PROTOKOLL VID KYRKOGRÅDSUTSKOTTET
STRÄNGNÄS DOMKYRKOFÖRSAMLING MED ASPÖ
2025-02-05 kl.19.15.

Utvidgning av minnesplats i minneslunden, Södra kyrkogården.

Askgravplatser på Strängnäs gamla kyrkogård

-Uttredning gångstråk från parkering-minneslund

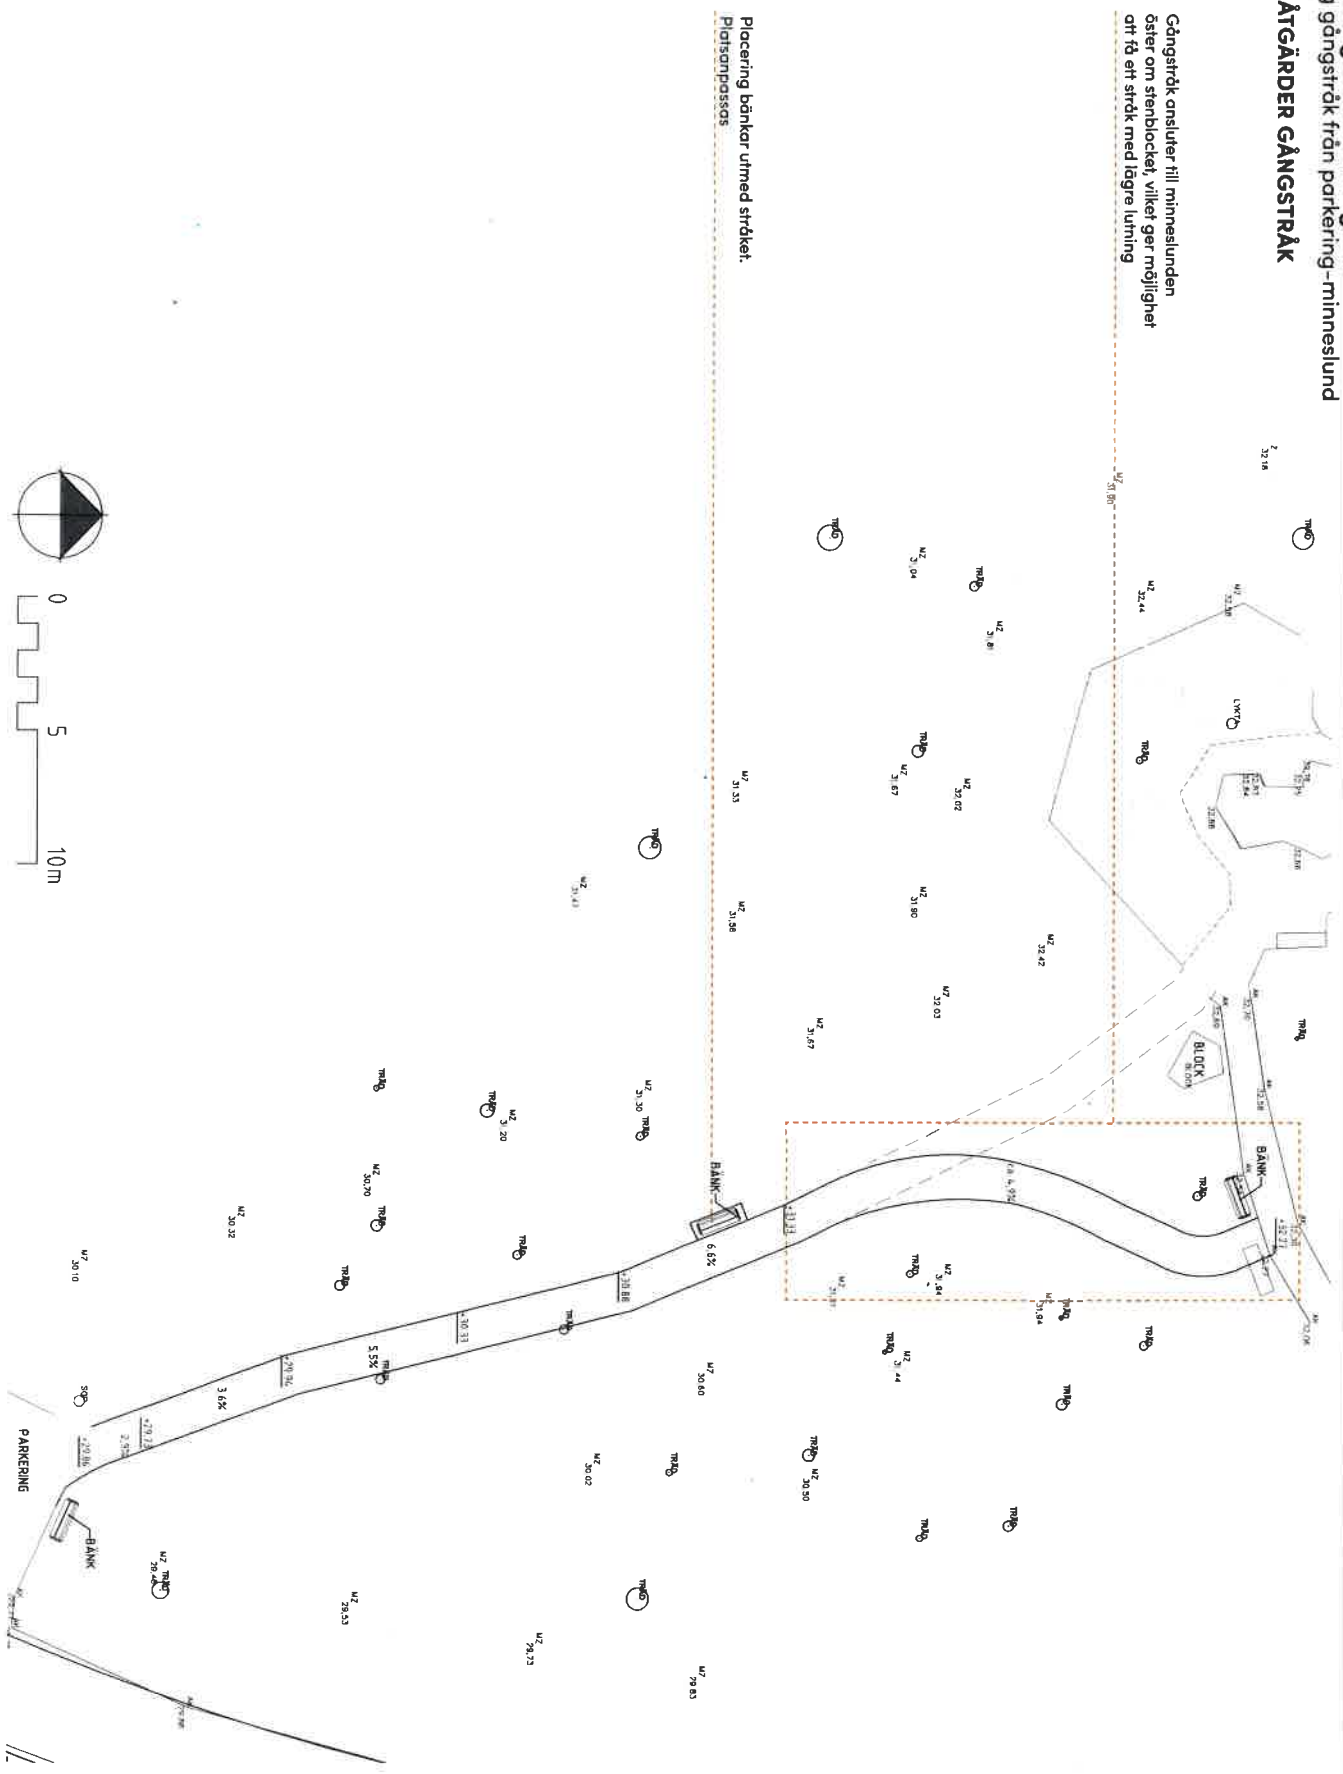
Landskapsarkitekt Joakim Malmqvist presenterade ett utvecklat förslag om utökad minnesplats i minneslunden, samt om genomförd inmätning av lutning från parkering till minneslunden. Diskussion fördes om det uppdaterade förslaget och inmätning.

Förslaget ska utgå från att behålla nuvarande dragning av gångvägen, med eventuell mindre justering vid anslutning till minnesplatsen samt anpassning med vilplan och bänk för att möta de nivåskillnader som inmätningen visat på. Förslaget ska även innehålla en kostnadskalkyl inklusive eventuella schaktarbeten, asfaltering av gångväg, vilplan med bänkar, belysning för gångvägen samt ytskikt för minnesplatsen och exteriör inredning. När det gäller belysningen är det viktigt att den harmoniserar med miljön och platsen.

FÖRSLAGSSKISS GRAV 15-18

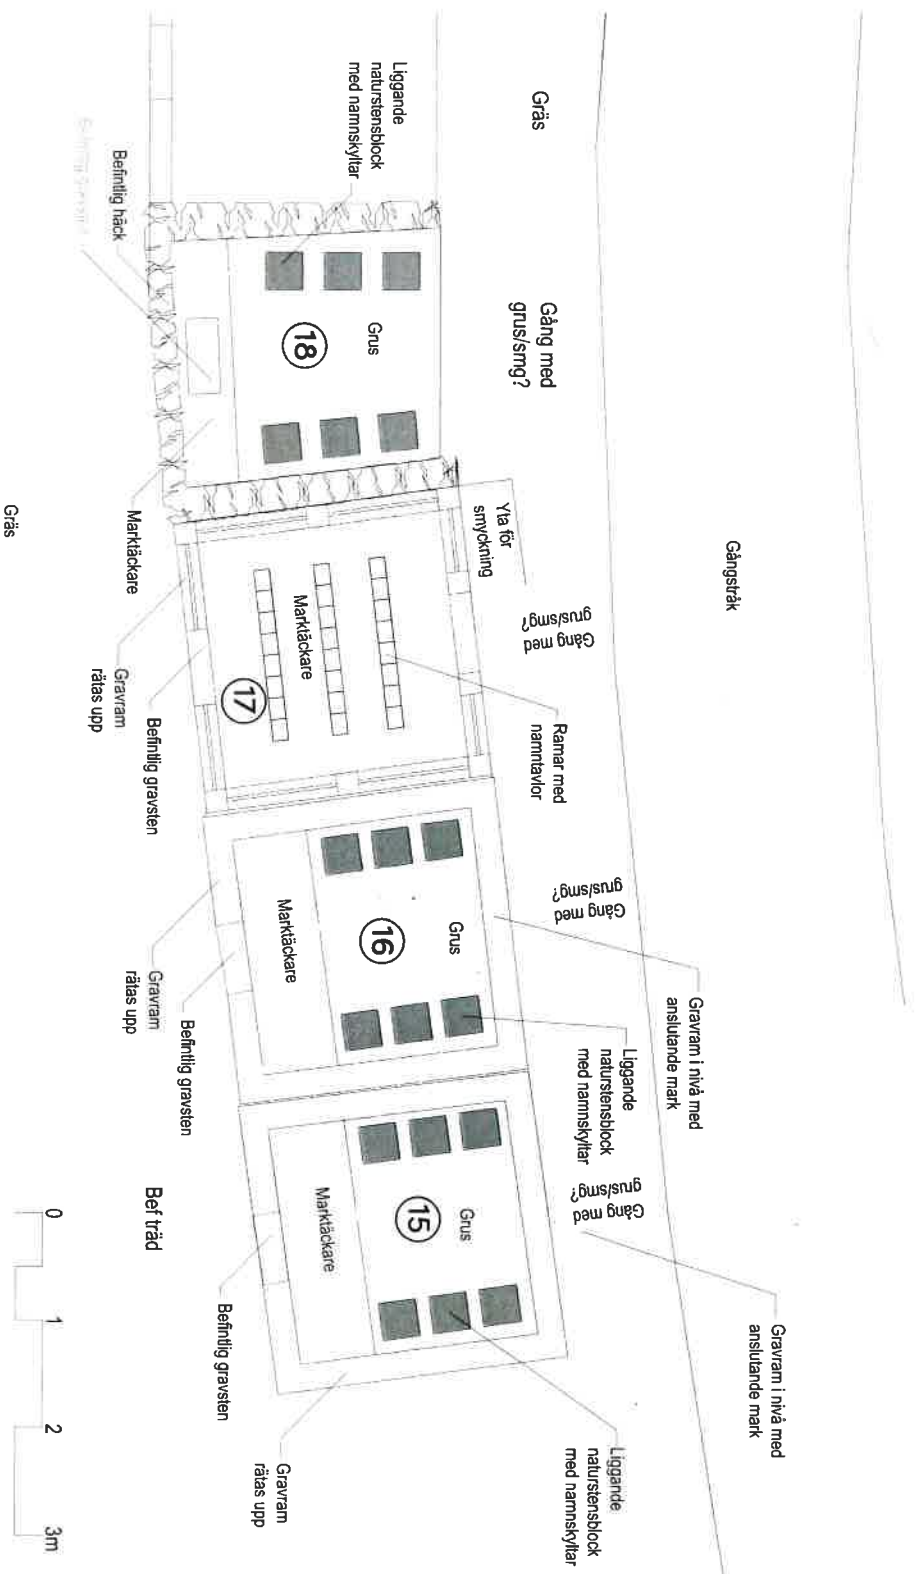
Kyrkogårdsutskottet beslutar att uppdra åt förvaltningschef Alf Holmgren samt landskapsarkitekt Joakim Malmqvist att justera upprättat förslag genom att grav 17 utifrån förslagsskissen ska ha liknande utformning som gravarna 15–16 och grav 18. Vidare ska förslaget om gångar till respektive gravplats tas bort i det slutliga förslaget. Utskottet uppdrar vidare att det tas fram nödvändigt underlag till arkitekt Björn Norman som är antikvarisk medverkande, för godkännande.

Utskottet beslutar även att uppdra åt förvaltningschef Alf Holmgren, att efter godkännande från Björn Norman, utföra nödvändigt arbete med att färdigställa i första skedet gravarna 16 och 18 utifrån förslaget.
